改善箇所説明図(3)

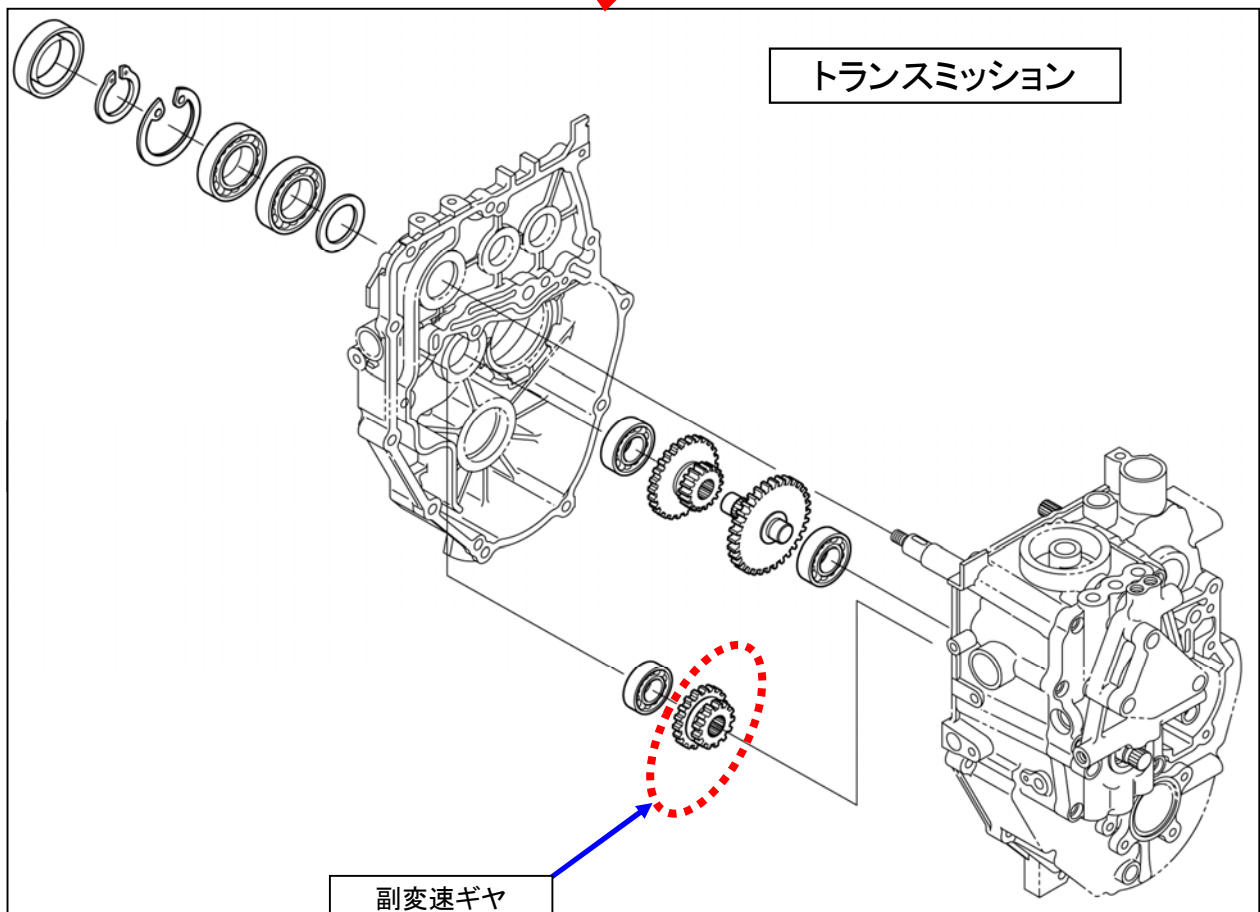
基準不適合発生箇所

動力伝達装置においてトランスミッションの副変速ギヤに異品が混入したため、熱処理硬度が不足したものがある。そのため、そのまま使用を続けると当該ギヤが破損し、走行不能となるおそれがある。

改善の内容:

全車両、副変速ギヤを正規品に組み替える。組替時、ギヤに損傷等があった場合は、トランスミッション一式を交換する。

識別: 副変速アームピン上部に白ペイントを塗布する。

白ペイント塗布箇所
